Recepimento Disposizione di Esercizio RFI 14/2021

Disposizione RFI 14/2021

Recepimento nel quadro normativo di Trenitalia

Principali novità in vigore dal 15 dicembre 2021

Segnali di protezione - Lettera «I» luminosa

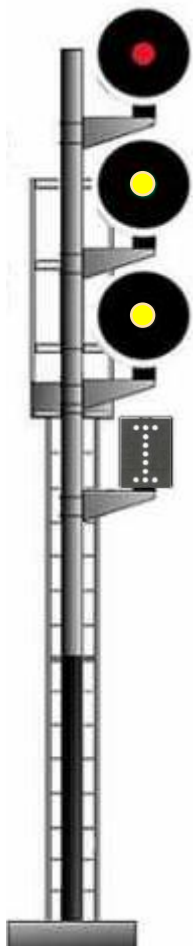
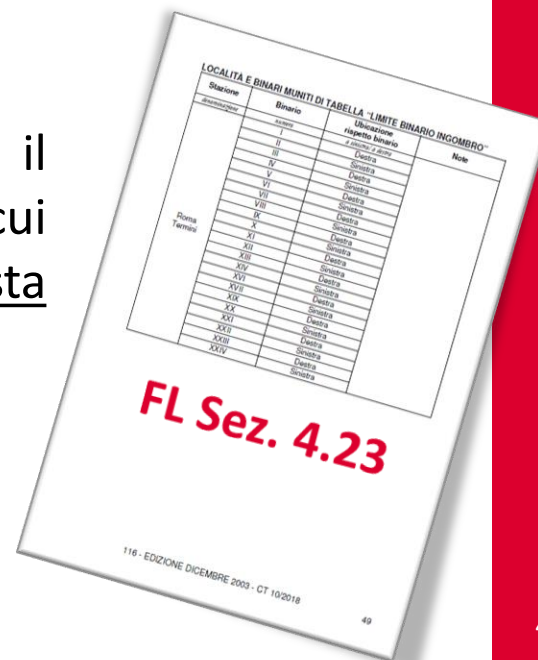
L'articolo viene così integrato:

«... per i treni ricevuti con l'aspetto specifico del **segnale di protezione** di cui all'art. 43 (una luce rossa sovrapposta a un gruppo di due luci gialle) integrato con lettera luminosa «I» di cui all'art.51 bis, il segnale di arresto a mano in corrispondenza dell'ostacolo può essere omesso a condizione che l'ingombro sia costituito esclusivamente da mezzi di trazione o da veicoli con sagoma chiusa.

Il segnale di arresto a mano può essere omesso anche qualora il segnale di protezione non sia integrato con lettera luminosa «I» di cui all'art.51 bis, a parità di altre condizioni, solo nelle stazioni di testa individuate dalle Unità periferiche interessate e indicate negli FL.»

Tabella limite binario ingombro

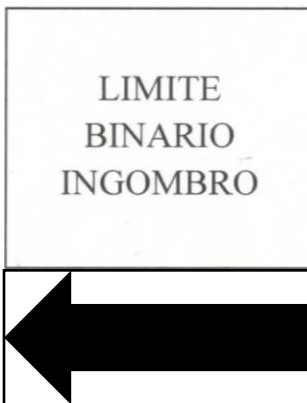
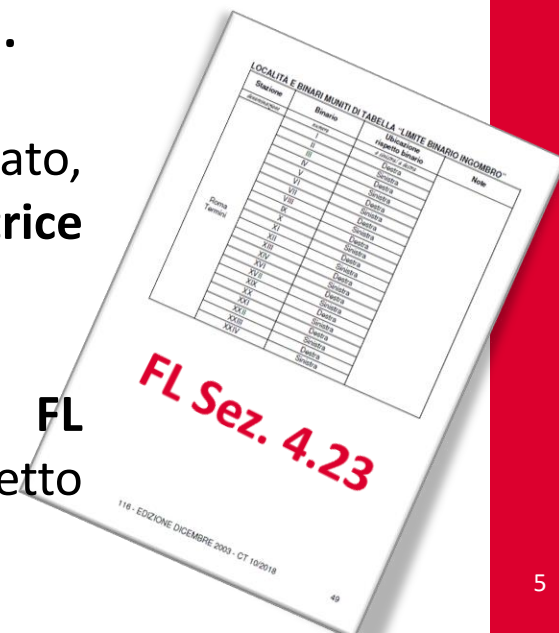
«In determinate località di servizio indicate in FL, a sinistra o a destra di determinati binari di ricevimento, è installata una **tabella a fondo bianco** ad alto potere rifrangente recante, dipinta in nero, la scritta «**LIMITE BINARIO INGOMBRO**». Tale tabella assume significato solo nel caso di ricevimento con segnale di protezione recante l'aspetto di una luce rossa sovrapposta ad un gruppo di due luci gialle integrate dalla lettera luminosa «I» accesa a luce fissa e **indica l'inizio del tratto di binario effettivamente occupato da veicoli in sosta.**

In caso di posa della tabella a destra del binario interessato, essa è integrata da una tabella recante una **freccia indicatrice nera su fondo bianco.**

La presenza di tale **tabella deve essere riportata in FL** indicando: la località, il binario interessato, l'ubicazione rispetto al binario ed eventuali note.»

Tabelle di orientamento per PL in caso di movimenti degradati

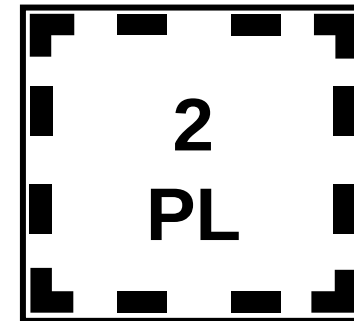
Nelle fermate ubicate fra:

- un segnale di PBA di cui all'art. 48
- un segnale di PBI con lettera luminosa "A" di cui all'art. 48ter
- un segnale di protezione propria di cui all'art. 53, comma 1

e i relativi PL protetti, ancora da impegnare, è installata alla fine del marciapiede una tabella a fondo bianco con bordo nero tratteggiato, recante l'indicazione "PL", di colore nero, sormontata dal numero "1", "2", ecc., che indica i PL, ancora da impegnare, protetti dal segnale stesso. Si fa eccezione per le fermate ubicate in precedenza della tabella di cui all'Allegato 1, punto 3 bis, lettera b (), per le quali non deve essere installata la suddetta tabella.

Segnali fissi mancanti o spenti

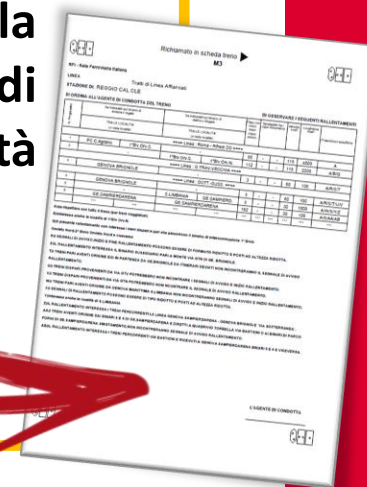
Il comma viene così modificato:

«Un segnale fisso che manchi sul posto o sia spento deve essere sostituito con un segnale d'arresto a mano. In caso di spegnimento tale sostituzione non occorre se, trattandosi di un segnale multiplo, almeno due luci siano rimaste accese.»
